***INTEGRAZIONI ISTRUTTORIA VIA
CDED 26: REVISIONE IMBOCCHI***

***NODO STRADALE E AUTOSTRADALE DI GENOVA
ADEGUAMENTO DEL SISTEMA A7 – A10 – A12***

PROGETTO DEFINITIVO

Figura 2 – Stralcio planimetrico variante di tracciato presso Palazzo Pareto

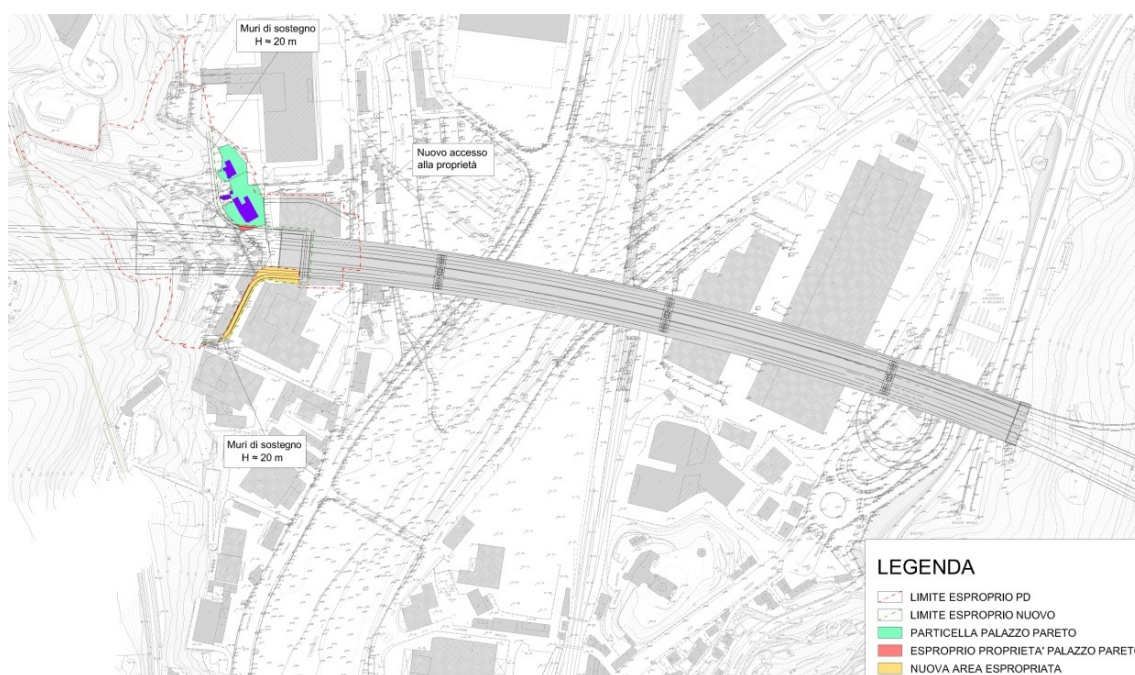
Un'ulteriore variante planimetrica è stata necessaria per evitare la demolizione di Palazzo Pareto, immobile tutelato come bene architettonico. Tutta l'infrastruttura di progetto presso l'attraversamento della Valpolcevera su viadotto è stata roto-traslata verso sud facendo perno sulla spalla est del viadotto Genova. Alcuni accorgimenti progettuali, in particolare un approfondimento degli studi sul sistema di sostegno del piazzale di cantiere, hanno permesso di eliminare l'interferenza tra la spalla ovest e l'edificio tutelato (cfr. Figura 2). La soluzione tecnica individuata prevede un alto muro in terra rinforzata alle spalle del Palazzo, per il quale sono stati studiati appositi sistemi di mitigazione dell'impatto visuale. Le modifiche al progetto stradale volte alla salvaguardia dell'edificio tutelato sono descritte nella controdeduzione CDED 28, alla quale si rimanda.

Figura 3 – Fotoinserimento dell'imbocco Delle Grazie lato sud: in alto il progetto definitivo, in basso quello revisionato

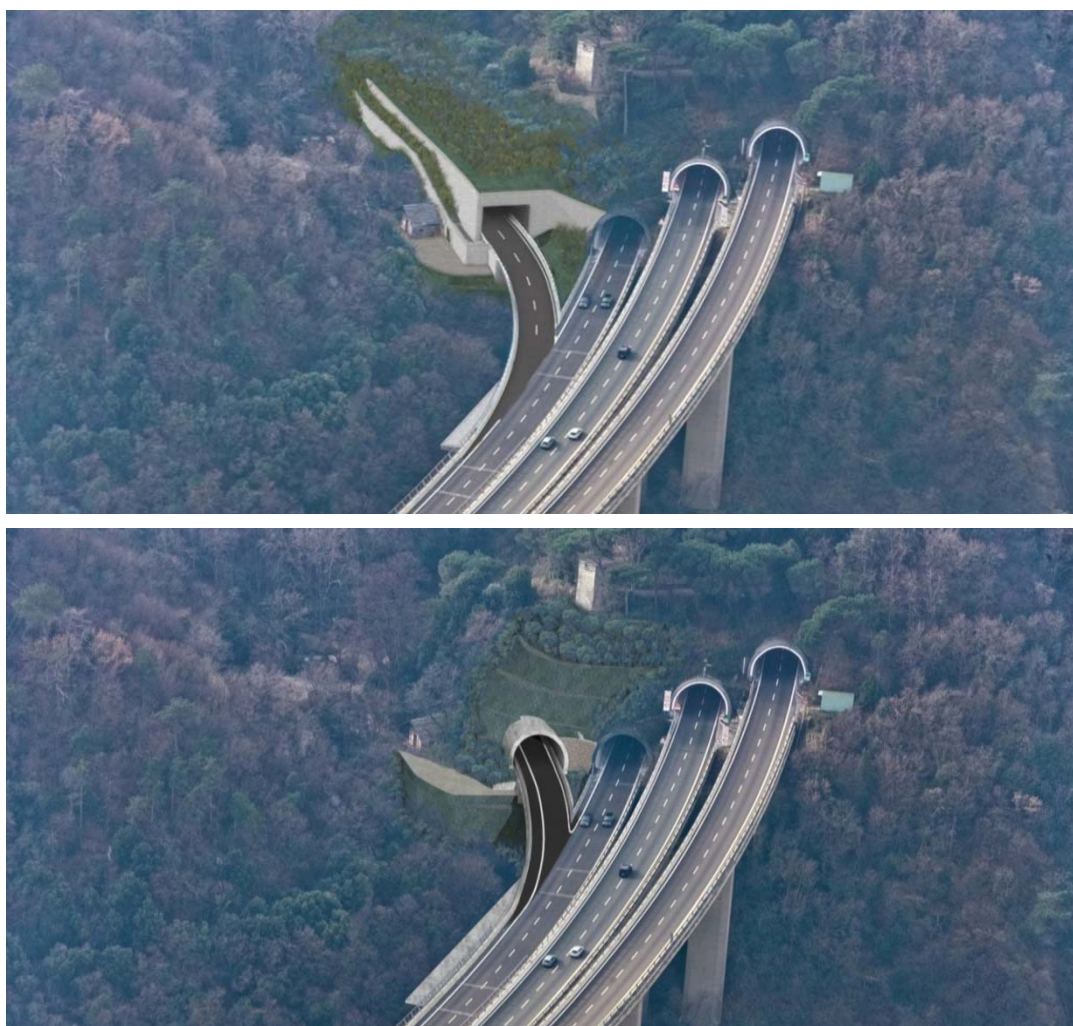
Costituisce un esempio significativo la galleria artificiale dell'imbocco Delle Grazie lato sud, che la revisione ha trasformato da scatolare a policentrica tagliata a becco di flauto, in continuità semiologica con le tre gallerie poco distanti che si affacciano sul viadotto Leiro esistente (cfr. Figura 3).

Figura 4 – Profilo longitudinale sulla carreggiata est dell’imbocco Monterosso lato Genova: in alto il progetto definitivo, in basso quello revisionato

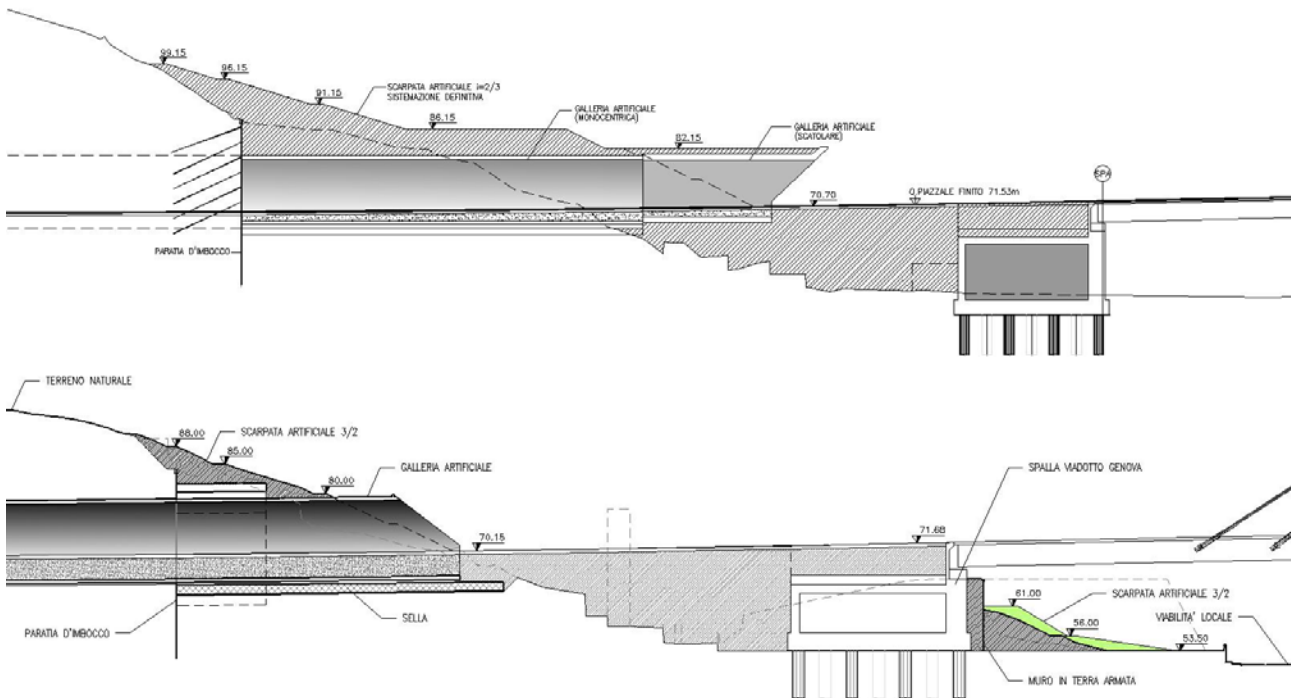
Lo stesso criterio è stato applicato ai due imbocchi che si affacciano sulla Valpolcevera presso Bolzaneto: la galleria Monterosso lato Genova (Figura 4) e le Polcevera – Baccan – Bric du vento lato Savona (Figura 5) hanno perso il loro fronte scatolare tagliato inclinato a favore di una soluzione con doppio imbocco circolare a becco di flauto, come per le altre aree lungo la Gronda di ponente.

Figura 10 – Prospetto dell’area di imbocco della galleria Borgonuovo lato Savona: in alto il progetto definitivo, in basso quello revisionato

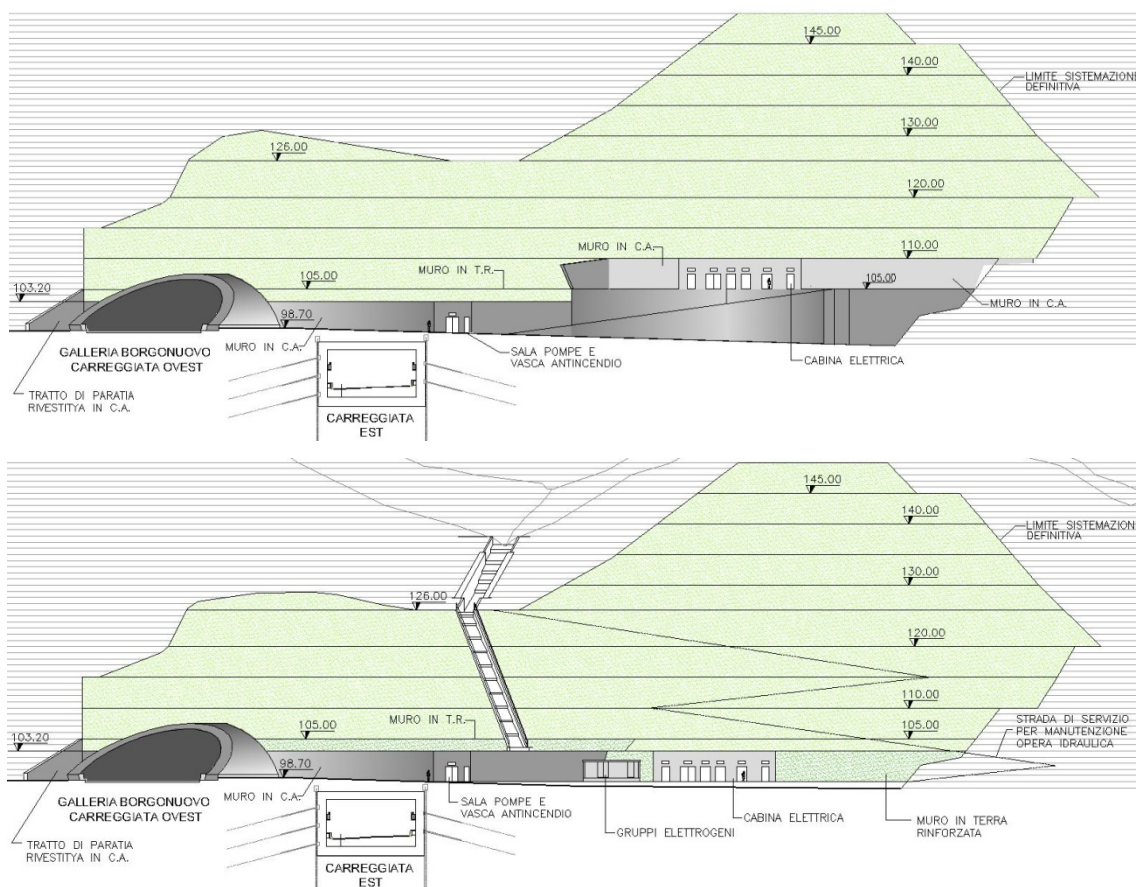
Il piazzale di imbocco lato Savona della galleria Borgonuovo, originariamente previsto rialzato, è stato abbassato alla quota di progetto eliminando le opere verticali di sostegno e occultando maggiormente il fronte delle cabine impianti (Figura 10).

**Figura 11 – Sezioni di confronto tra lo stato ante-operam e quello di progetto-
Monterosso lato Genova: in alto il progetto definitivo, in basso quello revisionato**

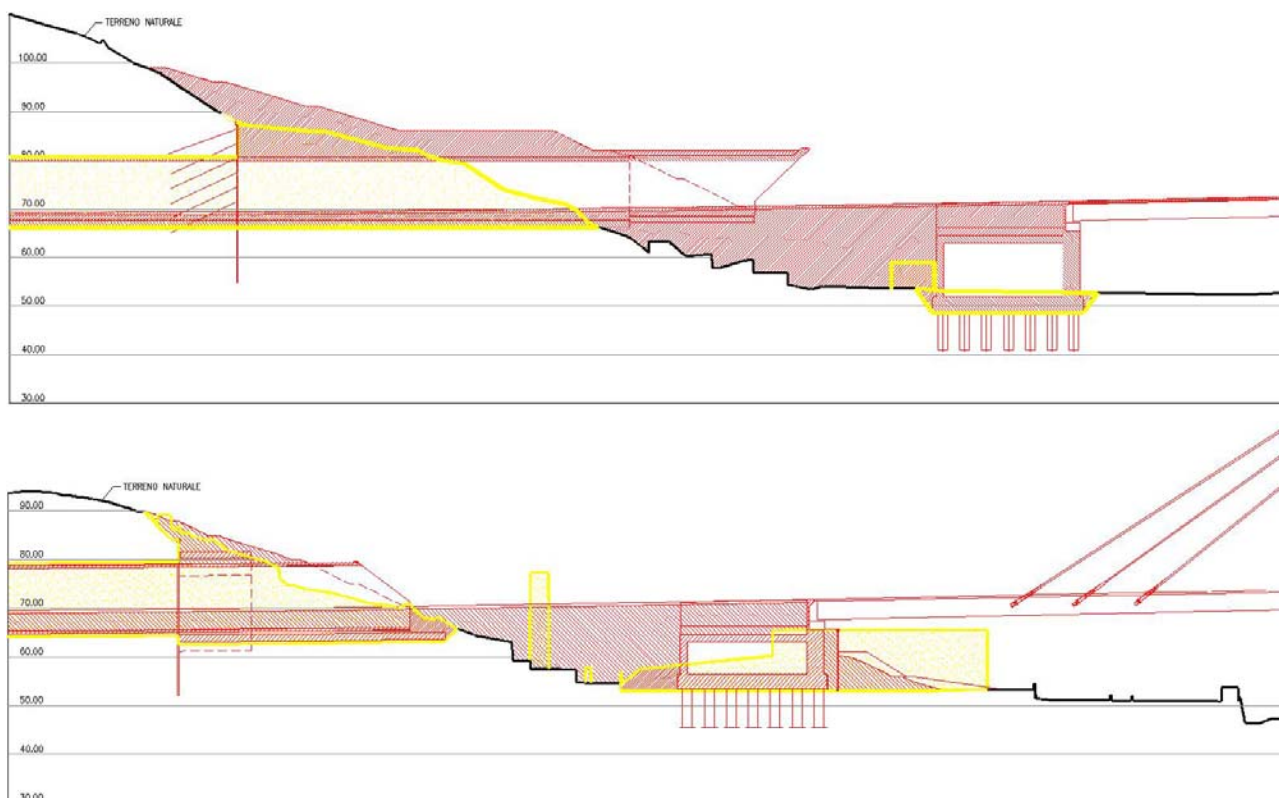
L'area dove risulta più evidente la modifica del ritombamento è quella a monte dell'imbocco lato Genova della galleria Monterosso (Figura 11). L'area di scavo altera un versante caratterizzato dalla presenza di due promontori che tra di loro formano un compluvio naturale, sul fondo del quale scorre il rio Ronco. A seguito di un processo iterativo di affinamento della sistemazione definitiva congiuntamente alla pianta degli scavi, il progetto revisionato sostituisce il pianoro previsto in fase definitiva con una ricostruzione piuttosto fedele delle protuberanze collinari che permette una sistemazione idraulica più naturale del corso d'acqua interferito e che rende la sistemazione definitiva il più possibile simile allo stato ante-operam (Figura 12). Tale riempimento è stato inoltre progettato con pendenze lievi o molto lievi che renderanno possibile un effettivo rimboschimento delle aree alterate.
